改善箇所説明図

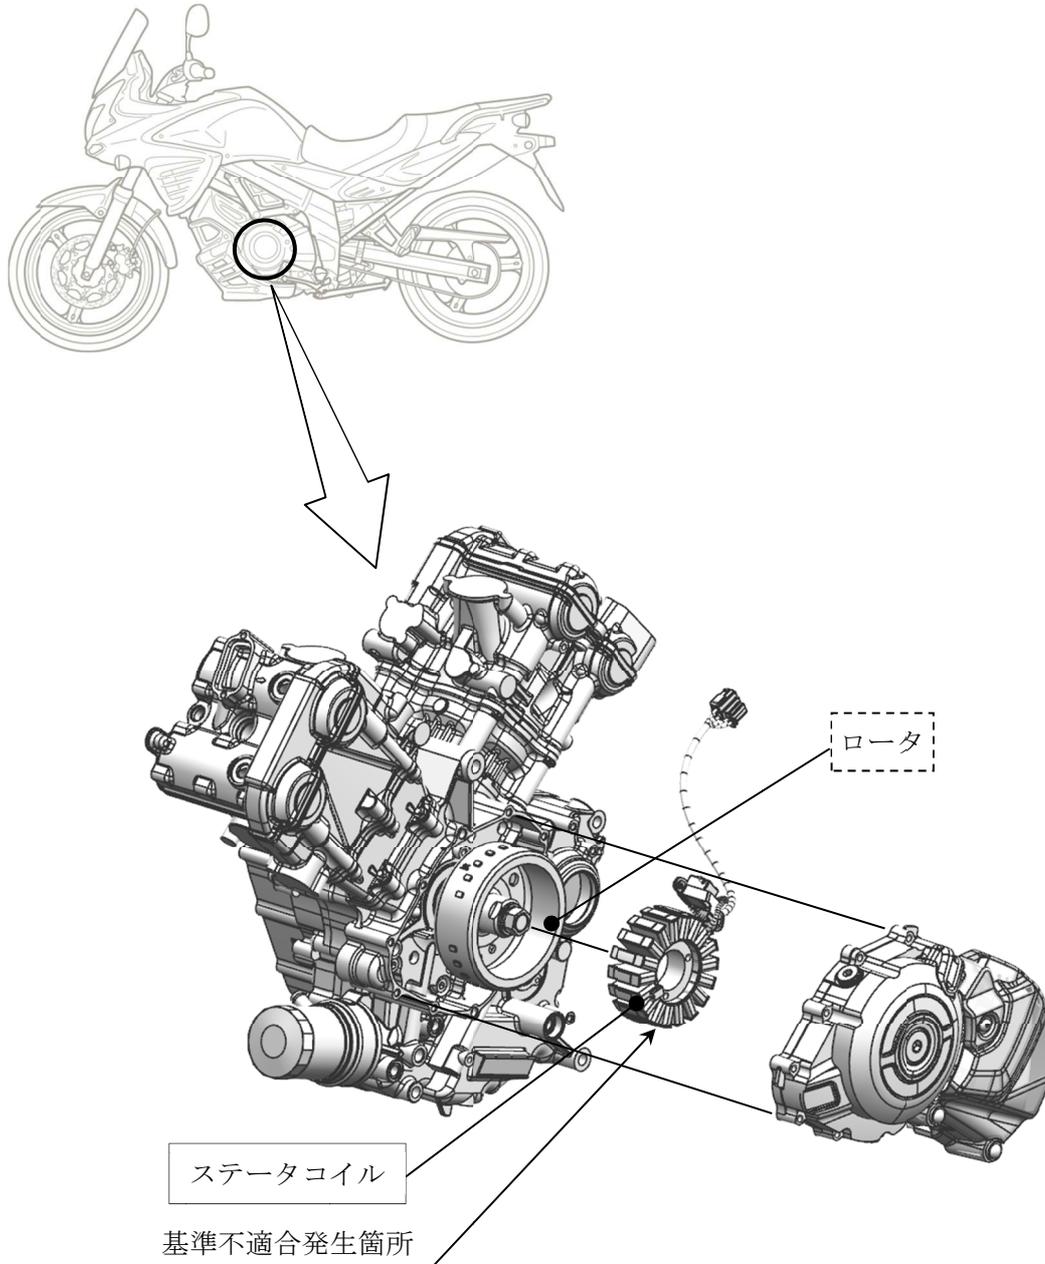
発電機において、ステータコイルの耐熱性が不足しているため、当該コイルが高温になるとコイル線被膜が損傷しコイルの一部が短絡することがある。そのため、発電量が少なくなり、そのまま使用を続けると、バッテリーが充電不足となり、最悪の場合、走行中にエンジンが停止して再始動ができなくなるおそれがある。

全車両、ステータコイルを対策品と交換する。

Vストロームについては、ステータコイルに加えロータも対策品に交換する。

識別：車わく（車台番号打刻位置付近もしくは、右側シートレール部）に緑色のシールを貼付する。
